## RESOLUCIÓN No.

### POR MEDIO DE LA CUAL SE ADOPTAN UNAS DETERMINACIONES

### LA DIRECTORA DE LA REGIONAL BOSQUES DE LA CORPORACIÓN AUTÓNOMA REGIONAL DE LAS CUENCAS DE LOS RÍOS NEGRO Y NARE "CORNARE",

Que, en atención a las actividades de control y seguimiento, funcionarios de esta Corporación procedieron a realizar visita al predio de interés el día 11 de abril de 2023, de lo cual emanó el Informe técnico de control y seguimiento No. **IT-02684 del 10 de mayo de 2023**, dentro del cual se consignó lo siguiente:

Foto 1: Sistema séptico CER Santa Barbara – San Luis Antioquia

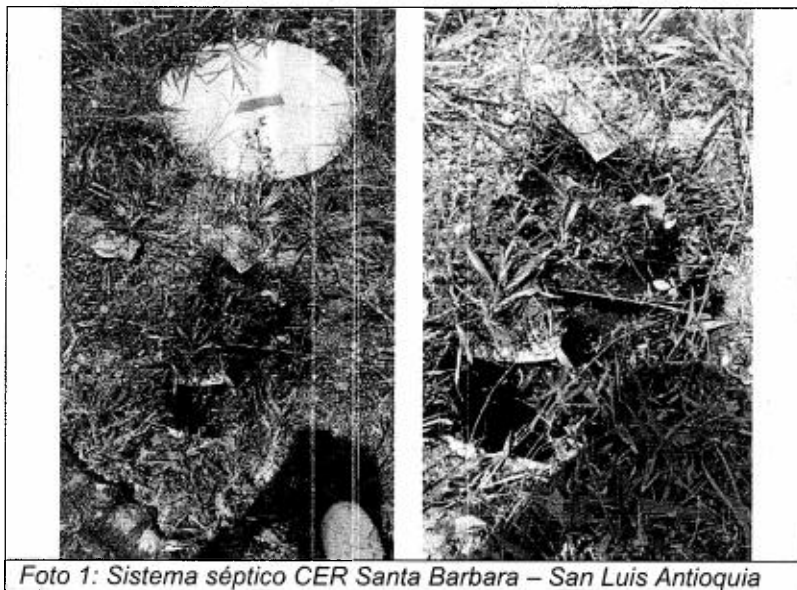
- El predio denominado "INSTITUCIÓN EDUCATIVA SAN LUIS SEDE SANTA BARBARA", se encuentra ubicado en la vereda Santa Barbara en las coordenadas geográficas 6°02'18.21" N, 75°04'36.44" W. El caudal captado es utilizado para la Institución, que cuenta con la presencia de un (1) docente y diez (10) alumnos; el sitio cuenta con servicio de restaurante escolar, posee cuatro (4) unidades sanitarias de las cuales dos (2) no están funcionando, también posee pozo séptico el cual no se encuentra funcionando debidamente, se compone de dos tanques plásticos instalados a ras del suelo, uno con la tapa deteriorada. Es evidente que al sistema de aguas residuales no se le realiza el debido y oportuno mantenimiento ya que se observa colmatación y expele malos olores.

| 5. Garantizar el tratamiento de las aguas residuales domésticas generadas por su actividad, antes de disponer su efluente a                                                                                                                                                                                                                                                                                                                                                                                                                                                                                                                                                                             | 2020<br>2021<br>2022<br>2023 | x |  | El pozo séptico el cual no se encuentra funcionando debidamente, se                                                                                   |

| un cuerpo de agua, alcantarillado o al suelo.                                                                                                                                                                                       |                              |  |   |  | compone de dos tanques plásticos instalados a ras del suelo, uno con la tapa deteriorada.                                                                                                                                                                                                                         |

- Implementar el diseño de la obra de captación y control de pequeños caudales entregado por Cornare de manera que se garantice la captación de un caudal no mayor a 0,061 L/s.
- Garantizar el tratamiento de las aguas residuales domésticas generadas por su actividad.
- Dar cumplimiento a las acciones y actividades tendientes al uso racional y conservación recurso hídrico, consignadas en el FORMULARIO SIMPLIFICADO PARA LA ELABORACIÓN DEL PROGRAMA DE USO EFICIENTE Y AHORRO DEL AGUA (F-TA84).

Foto 2: Captación aguas CER Santa Barbara – San Luis Antioquia

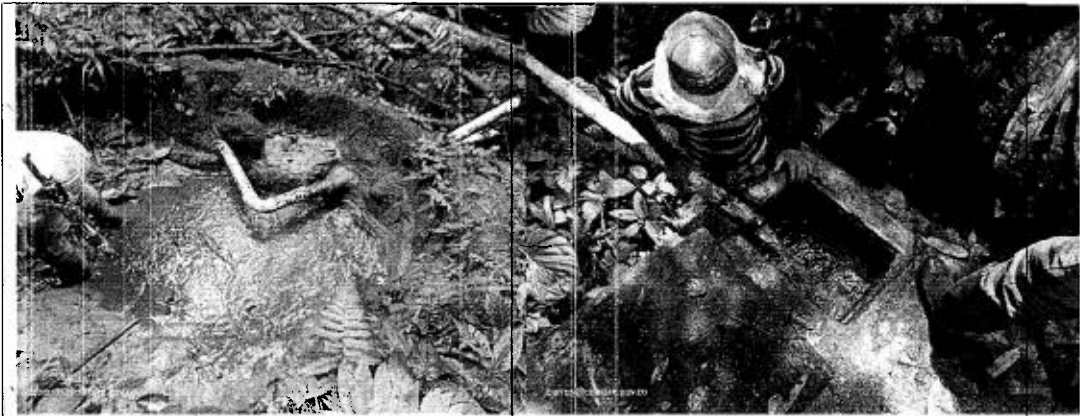
- El agua para uso doméstico, necesaria para abastecer La “INSTITUCIÓN EDUCATIVA SAN LUIS SEDE SANTA BARBARA”, es captada de una fuente de agua denominada “Quebrada San Juanal”, en las coordenadas geográficas 6°02’25.05” N, 75°04’14.00” W, en el lugar se ha implementado la obra de captación artesanal tipo presa con dimensiones de 2,80 metros de ancho x 70 cm de altura, el agua es captada con tubería plástica de 3” sumergida tipo flauta, de la captación es conducida en tubería plástica de 3” y de 25 metros de largo a un tanque de almacenamiento y distribución con medidas de 1,26mx2,18mx0,92m, y sale en manguera de 2” por 250 metros de largo que se reduce a 1” en una extensión de 750 metros que distribuye el agua captada a la Institución y a cinco viviendas más de la comunidad. Dentro del tanque de almacenamiento se encuentra un tubo en PVC que se encarga de retornar el exceso de agua a la quebrada.

- Se evidencia que, no se está respetando el caudal ecológico en el sitio de captación, toda vez que, la captación tipo represa artesanal atraviesa el cauce de la quebrada. Aunque el tanque de almacenamiento donde llega la captación de agua y que funciona como tanque de distribución para otras cinco viviendas, tiene una tubería para retornos de sobrantes, el flujo de la fuente de agua se reduce considerablemente.

- La obra de captación anexa a la resolución 134-0034-2020 del 18 de febrero de 2020, no se ha implementado, se establece que no se cuenta con el diseño e implementación de la obra de control que garantice la derivación del caudal otorgado.
